**UCCLE. Avenue Adolphe Dupuich, 30-32**  
(= partiellement en zone de protection de la maison Bedoret située au n.40)  
**DEMANDE DE PERMIS D'URBANISME**: réaliser une annexe en fond de parcelle, modifier les aménagements intérieurs et extérieurs, modifier les divisions de châssis, modifier le revêtement des sols extérieurs et la création d'un bassin d'eau de 18m<sup>2</sup> (PU modificatif)

### Avis de la CRMS

Projet d'annexe (extrait du dossier)

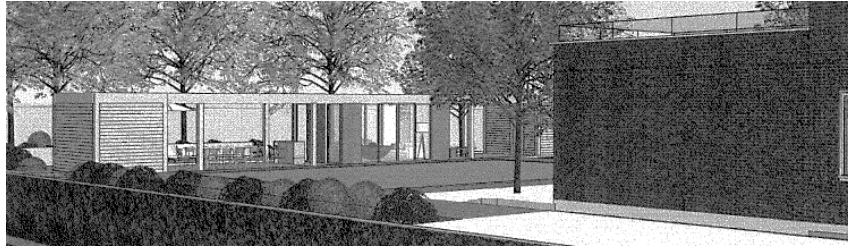
D'un point de vue patrimonial, la Commission estime que l'annexe en fond de parcelle serait trop proche et très visible de la maison Bedoret. Si le plan de la situation projetée du rez-de-chaussée suggère de manière schématique quelques plantations en fond de jardin, aucune précision n'est jointe à propos des essences envisagées pour limiter l'impact visuel de la construction vers et depuis la maison classée.

En outre, d'un point de vue environnemental, le projet serait bien trop invasif et impactant eu égard à la réduction trop importante de la zone perméable du terrain. La minéralisation excessive de la parcelle suite à l'aménagement de l'annexe en sus de la cour anglaise limiterait considérablement la partie jardin. De manière générale, la CRMS demande de conserver un maximum d'espace vert en intérieur d'îlot, comme source de fraîcheur et de biodiversité en ville (cf. Axe 4 « Nature en ville » du Memorandum 2024 de la CRMS)<sup>2</sup>.

**Par conséquent, la CRMS émet un avis défavorable sur la construction de l'annexe en fond de jardin. Les autres volets de la demande n'appellent pas de remarques d'ordre patrimonial.**
